গণপ্রজাতন্ত্রী বাংলাদেশ সরকার  
শ্রম ও কর্মসংস্থান মন্ত্রণালয়  
কলকারখানা ও প্রতিষ্ঠান পরিদর্শন অধিদপ্তর

ক্যাপ পর্যবেক্ষণের তথ্য

কারখানার নাম	আহমান অ্যাপারেলস লিমিটেড
ঠিকানা	M.S. Tower-2, Siddirgonj bus stand, Narayanganj
কারখানার কোড	NRYO11
কালার কোড

মূল্যায়নের ধরণ: বৈদ্যুতিক মূল্যায়ন পর্যবেক্ষণের তারিখ: ২৬-০১-২০২৩

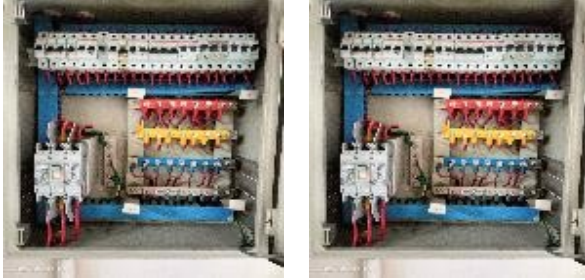
পরিদর্শন পর্যবেক্ষণ	Electrical cables are not sized according to capacity of circuit breakers
ক্যাপ আইটেম ক্যাটাগরি

পরিদর্শন পর্যবেক্ষণ	"Distribution board, 4th Floor (including panel door) and metallic cable channels in the building are not connected to the earthing system. "
কাপ আইটেম ক্যাটাগরি

কার্যক্রম	Consult with a qualified electrical engineer and ensure all electrical cables are sized according to capacity of circuit breakers.
সুপারিশের তথ্যসূত্র	
কারখানার কার্যক্রম	
অগ্রাধিকার	প্রযোজ্য নয়
চূড়ান্ত সময়সীমা	-
সংশোধিত সময়সীমা	-
অগ্রগতির অবস্থা	চলমান
মন্তব্য	8.10.2020- Waiting for approved SLD to modify the current installation. 28-01-21- awaiting approval of electrical design from DIFE 31-08-2022 : Electrical cables are not sized according to capacity of some circuit breakers. 26-01-2023: Remediation work is ongoing.

কার্যক্রম	Ensure all distribution boards (including panel door) and metallic cable channels are earthed properly using appropriate type and size of cables and the earthing cables have continuity up to main earth pit.
সুপারিশের তথ্যসূত্র	
কারখানার কার্যক্রম	
অগ্রাধিকার	প্রযোজ্য নয়
চূড়ান্ত সময়সীমা	-
সংশোধিত সময়সীমা	-
অগ্রগতির অবস্থা	চলমান
মন্তব্য	8.10.2020- Earthing provided. 28-01-21- Earthing provided in DB door but no earthing for cable channels 31-08-2022 : Earthing provided in DB door only. 26-01-2023: Db and door are connected with earth system, Metal Cable channel and other things are not connected yet.
